DODATEK KE SMLouvĚ O DíLO č.3

Název stavby: „Stavební úpravy budovy pro sociální služby, Karlova 495, Hořice“

ZMĚNA č.: 6 – Demolice kleneb, revize č. 1 – 15.1.2024		k SOD: ze dne 29. 06. 2023
zhotovitel: společnost „VALC HK a ELEKTRO MOSEV – HOŘICE“ VALC, s.r.o., IČ: 45537151, DIČ: CZ45537151 sidlo: Pražská třída 13/84 ELEKTRO MOSEV, spol. s r.o., IČ: 42228573, DIČ: CZ42228573 sidlo: Vážní 1171, 500 03 Hradec Králové		objednatel: Město Hořice, náměstí Jiřího z Poděbrad 342, 50801 Hořice, IČ: 002 71 560

PROFESE	STAVEBNÍ		SO 02	
VEDOUČÍ PROJEKTANT				
STATIKA				
VYPRACOVAL				
AUTOR NÁVRHU				
GENERÁLNÍ PROJEKTANT adresa	ATELIÉR ZÍDKA, architektonická kancelář, spol. s r.o. Jižní ul. 870, Hradec Králové 500 03 tel.: 495406739, 495408920, E-mail: zidka@atelierzidka.cz			
OBJEDNATEL PD	Město Hořice, nám. Jiřího z Poděbrad 342			
název akce	STAVEBNÍ ÚPRAVY BUDOVY PRO SOCIÁLNÍ SLUŽBY KARLOVA čp. 495, HOŘICE			
název výkresu	ZMĚNA Č. 6 - DEMOLICE KLENEB		stupeň PD	ZMĚNA STAVBY
			datum	LEDEN 2024
			měřítko	dle přílohy
			číslo změny	Z.6

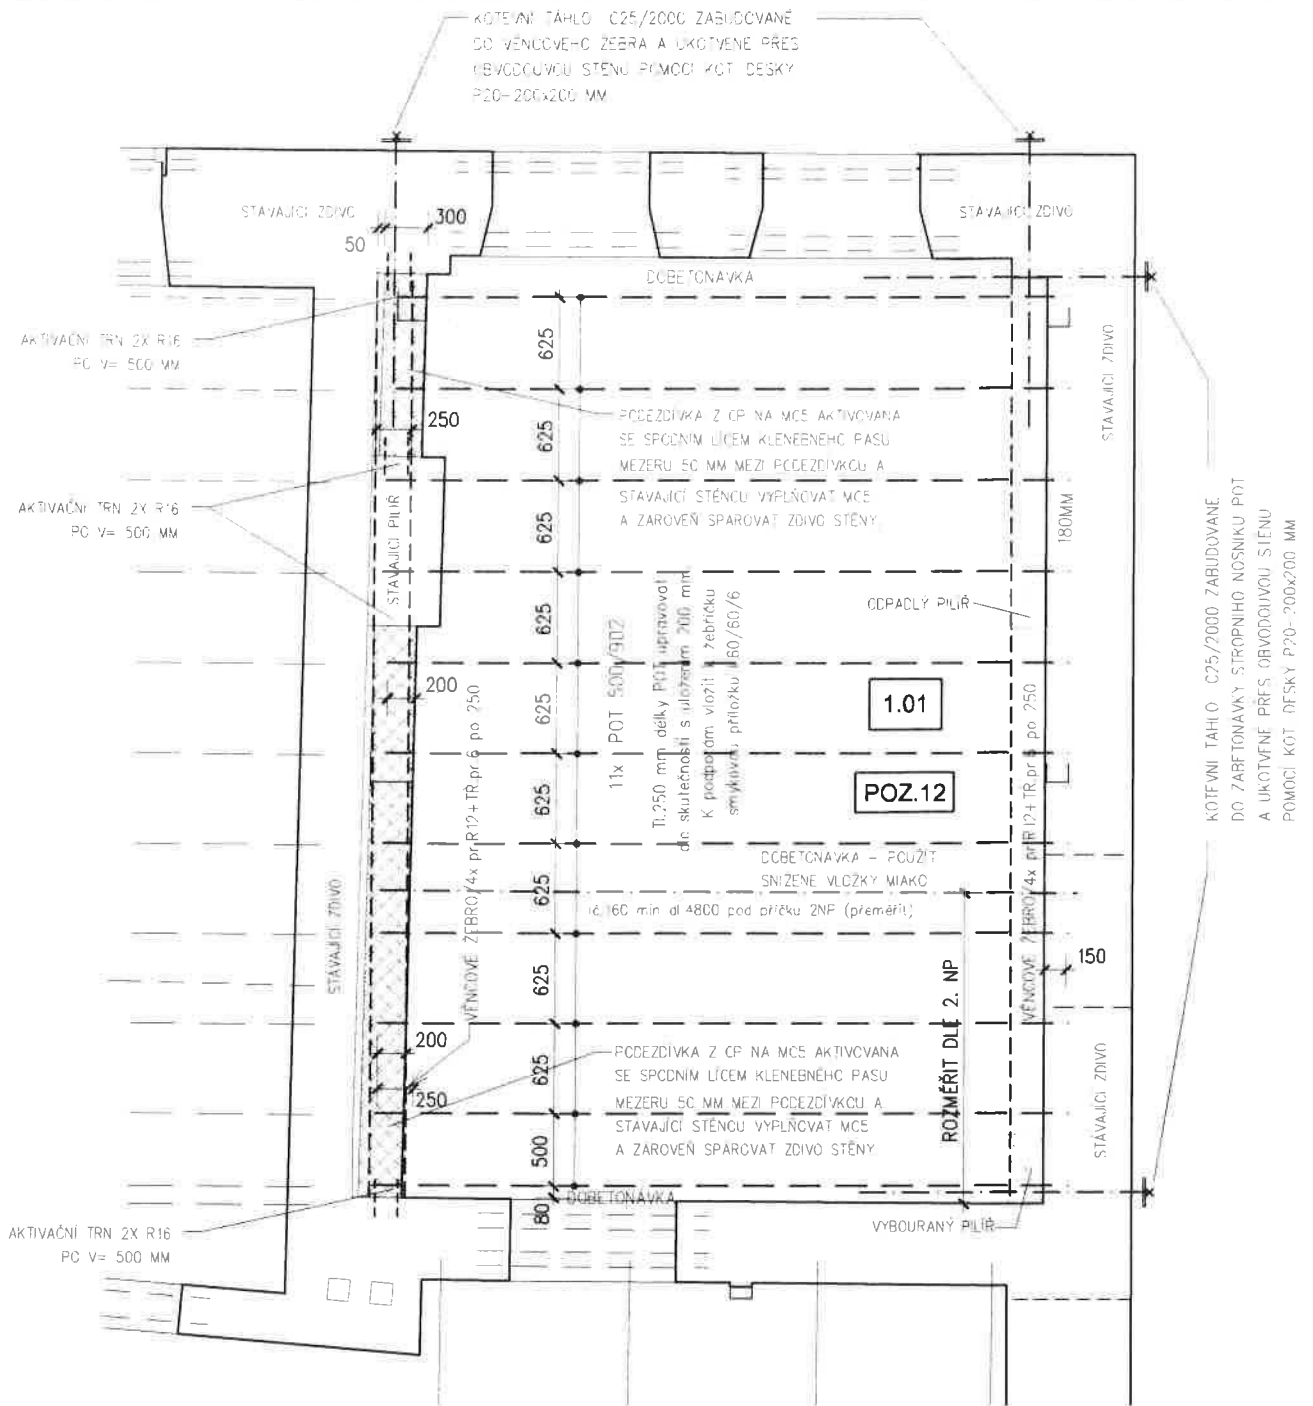
F) - Úprava instalační předstěny pro závěsný klozet v mč. 1.03 (nákres viz přílohy č. 7):

Z důvodu zjištění nevhodné skladby obvodového kamenného zdiva po odstranění omítek je

navržena záměna instalační předstěny pro závěsný klozet v mč. 1.03. Nově bude použita instalační předstěna pro invalidní WC do lehkých stěn s ocelovým rámem, která bude osazena před stěnu. Kotvení předstěny bude do podlahy a do obvodového zdiva nad úrovní plošné podřezávky zdiva. Obdobně bude před obvodovou stěnu předsazeno i potrubí kanalizace a přívodu vody, aby stěna nebyla zbytečně staticky narušena. Přesné umístění předstěny bude řešeno v rámci AD dle skutečné šířky vybrané předstěny, kdy konstrukce bude kryta SDK předstěnou.

VÝPIS STROPNÍCH NOSNÍKŮ POT - 1.NP	
CZNAČENÍ NOSNÍKU	POČET
POT 500/902	11
1x 250 dl. 4800 mm	1
SMYKOVÉ PŘILOŽKY VLOŽENÉ K PODPORÁM NOSNÍKŮ "POD" L60/60/6 DL 600 MM	22
	HM. 72 KG

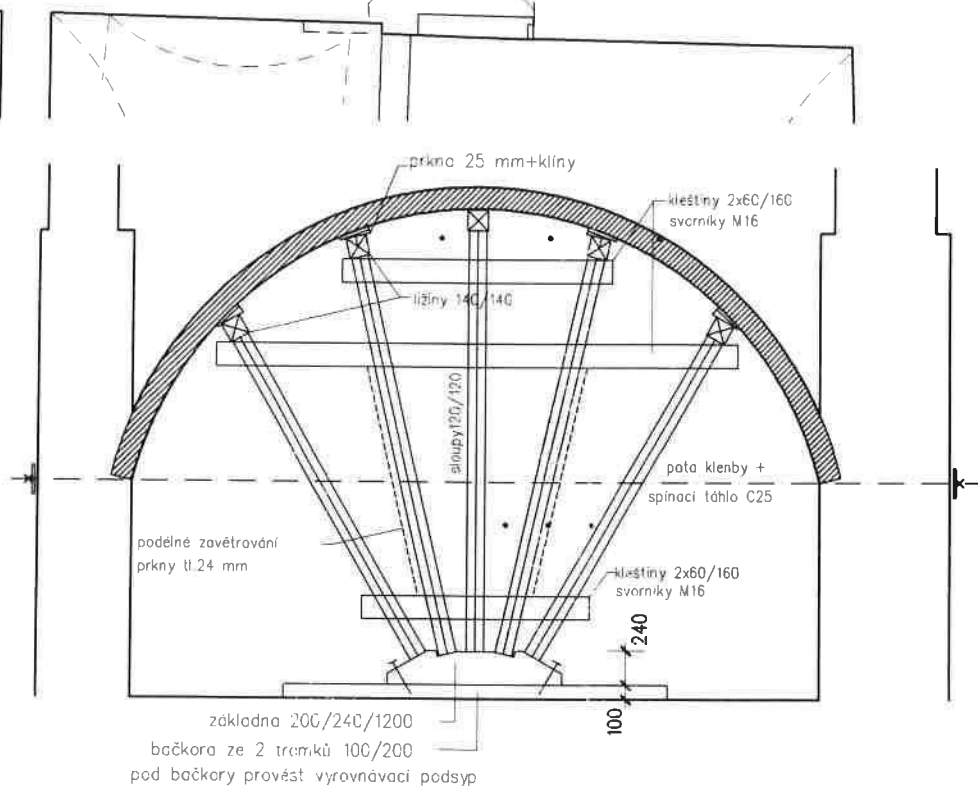
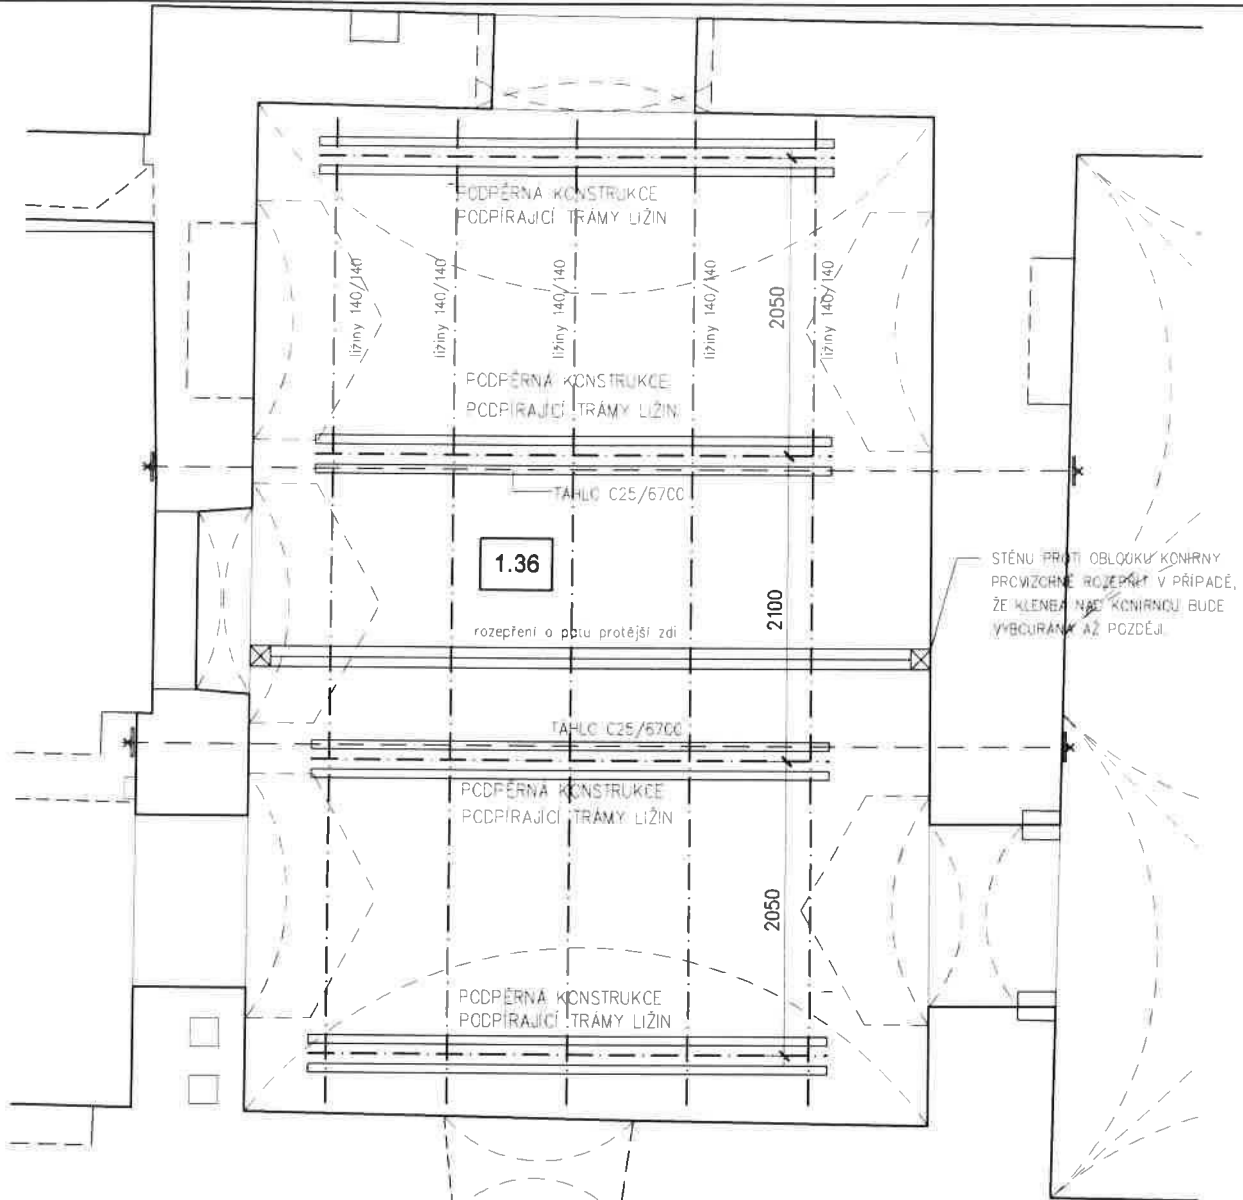
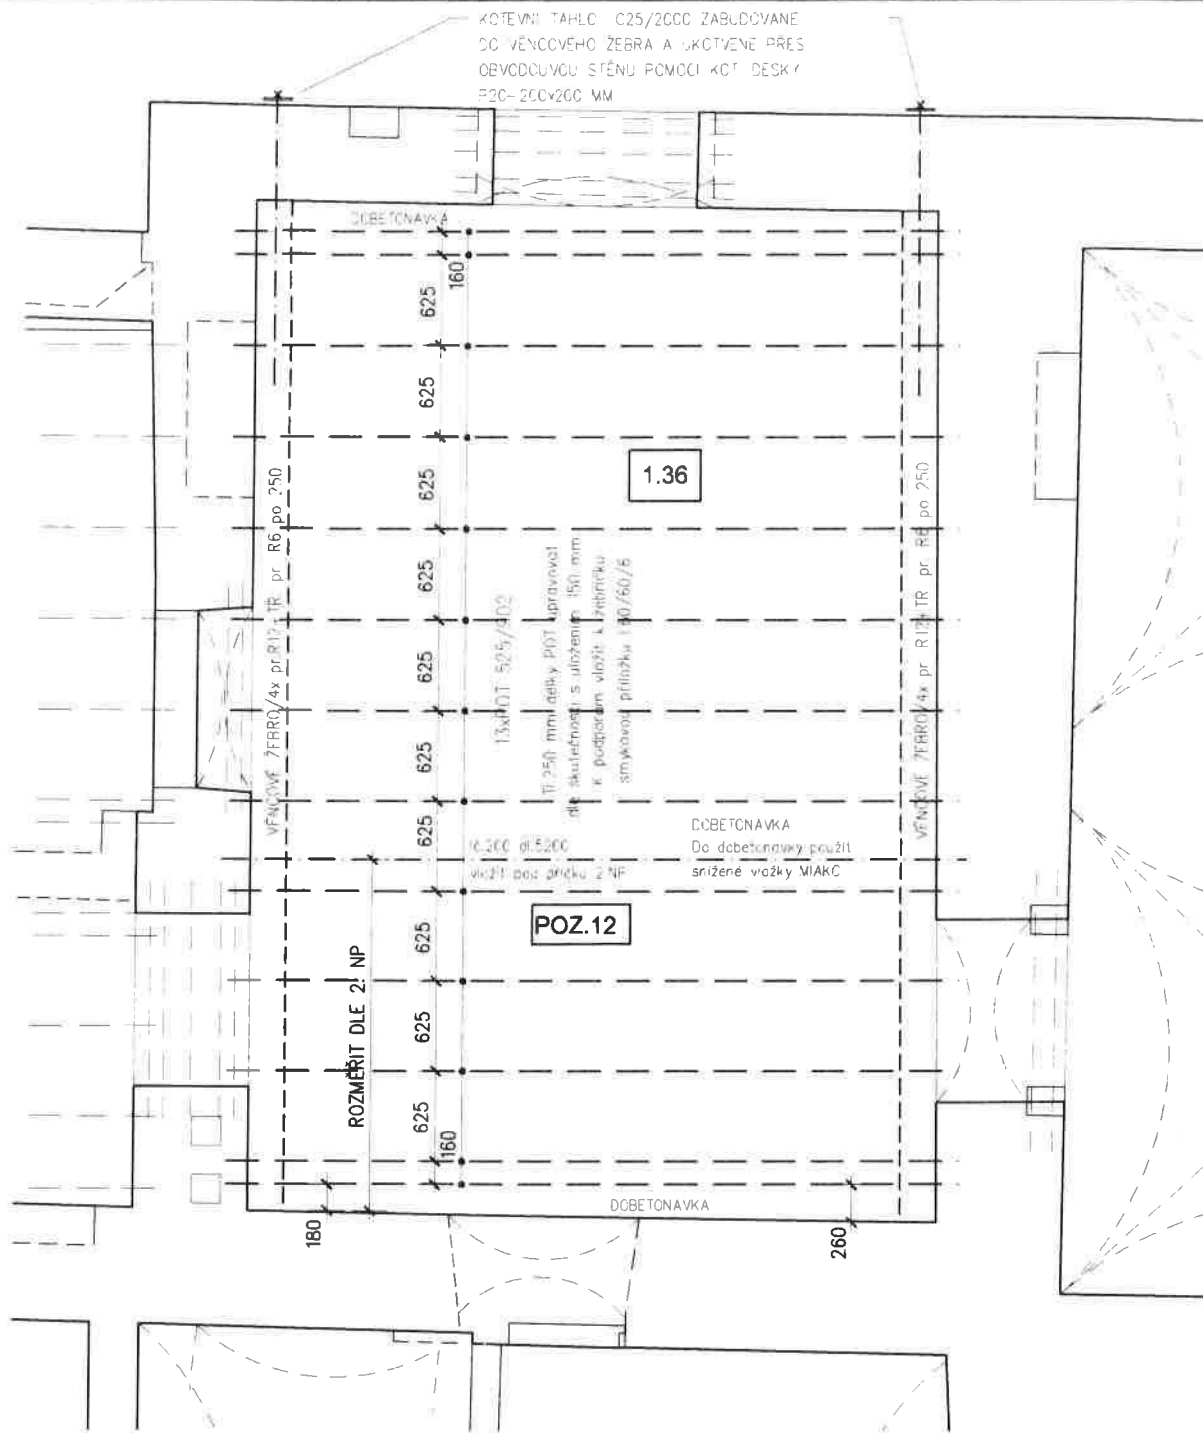
A) - Demolice klenby v mč. 1.01, demolice pilířů štítové stěny, nová vyzdívka a stropní konstrukce:

Na základě bezpečnostních pokynů statika na stavbě byla zbourána zbylá část stropní klenby v mč. 1.01 a poté byly prohlédnuty navazující konstrukce. Stropní klenba byla původně vestavěna do místnosti a pilíře ani samotná klenba nebyly provedeny podle stavebních zvyklostí, tedy provázány s okolními konstrukcemi. Dále bylo zjištěno, že vnitřní nosná stěna z CP mezi místnostmi 2.01(2.03)/2.04(2.06) neleží celá na nosné stěně 1. np, ale přesahuje ji o cca 80 mm. Z těchto důvodů je navržena vnitřní nosná přízdívka stěny 1. np a nová stropní konstrukce.

Navržené práce v mč. 1.01 (nákres viz přílohy č. 1 a 2):

- statické zajištění vnitřní nosné stěny 2. np a zbylého klenebního pasu
- provedení podkladního betonu a hydroizolace v nutném pruhu pod navrženou nosnou přízdívkou, v místě základu v tl. 300 mm s doplněnou spodní sítí KARI 6/100 a dále s podsypem

- zajištění zbylého klenebního pasu podepřením
- vyzdění vnitřní přízdívky z cihel AKU P20 tl. 300 mm do výšky pod klenební pas cca 2,25 m na MC 5, na krajích zdivo aktivovat chemicky lepenými trny R16 v poštu 2x po v= 500 mm, spáru tl. 50 mm mezi novou a stávající stěnou dopěchovat cementovou maltou včetně hloubkového spárování stávající stěny

- dozdvíčka zbylého klenebního pasu z CP na MC5 včetně aktivace spáry
- dobourání záspy podlahy 2. np nad klenebním pasem
- dozdvíčka vnitřní nosné přízdívky z CP na MC 5 do úrovně úložného věnce pro strop MIAKO

- provedení úložného věnce pro stropní nosníky POT se sítí KARI 6/100
- případná dozdvíčka stěn v patě původní klenby nebo dozdvíčka ostatních otvorů
- aktivace spáry vnitřní nosné stěny 2. np k úložnému věnci

- vysekání kapes ve štitové stěně pro osazení nosníků POT, kapsy pro stropní nosníky POT provádět s ohledem na nesourodý materiál stěn zásadně frézováním a odvrtáváním korunovým vrtákem, bourací kladiva používat omezeně a pouze pro začišťování kapes, aby se maximálně omezily vibrace

- neprodlené provedení nové stropní kce MIAKO tl. 250 mm, včetně dvou výztužných žeber a krajových dobetonávek dle technologického předpisu uvedeného v PD

- v rámci stropní konstrukce a snížené vložky MIAKO bude osazen ocelový nosník z 1x Ič. 160 pod navrženou SDK příčkou 2. np, tento nosník je nutno důkladně rozměřit s ohledem na dispozici příčky, aby ležel pod příčkou

NOSNÍKY POT UKLÁDAT DO KAPES MIN. 150 MM, S OHLEDEM NA SBÍHAJÍCÍ SE STĚNY JE NUTNO NOSNÍKY NA POTŘEBNOU DĚLKU ULOŽENÍ ZKRACOVAT ODŘEZEM DIAMANTOVÝM KOTČUCEM.
